Videoverbetering Philips NMS 8280

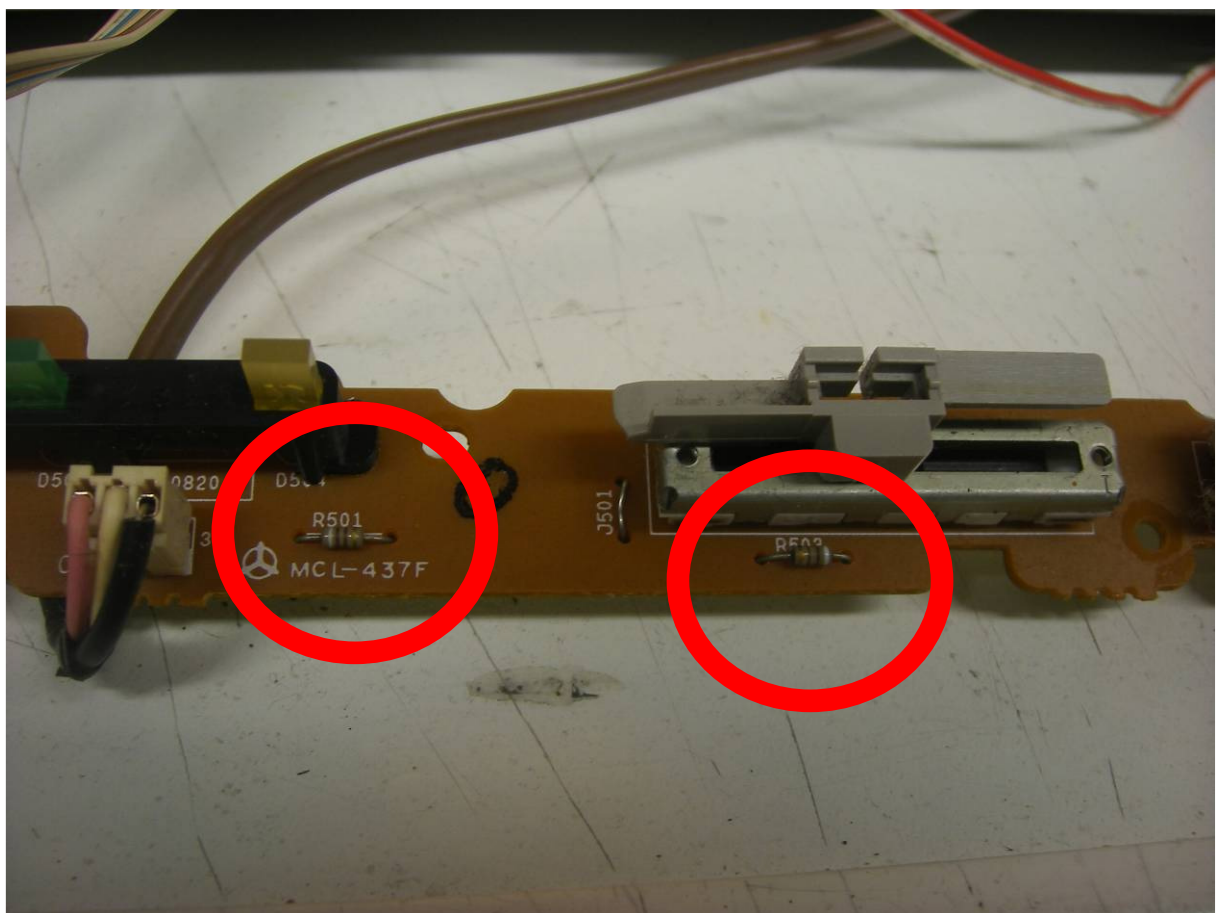
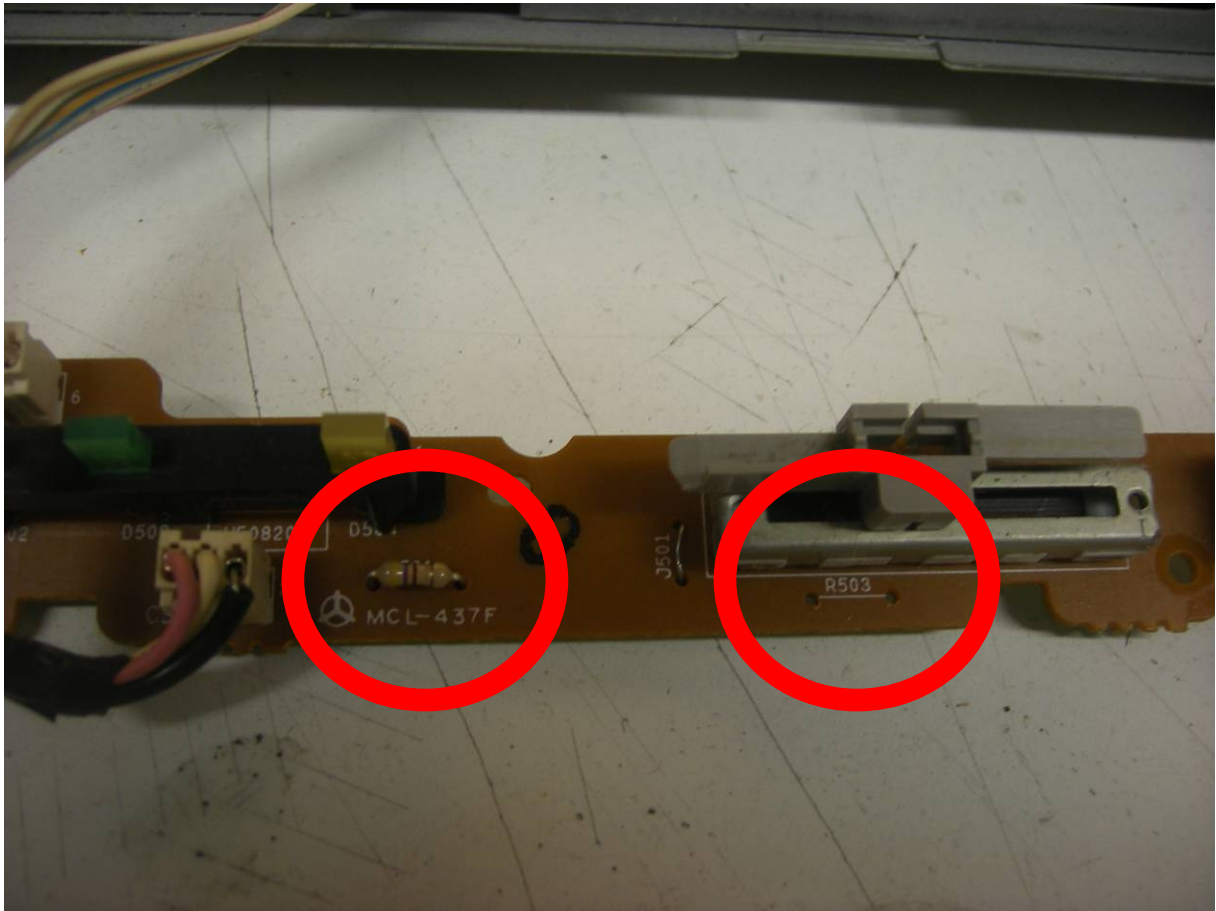
De digitiser heeft een klein mankement. Na het digitaliseren is de witte kleur geel of lichtgrijs geworden. Dit is eenvoudig op te lossen.

- Bouw de frontprint uit
- Verwijder R503
- Vervang R501 voor een weerstand van 470 Ω
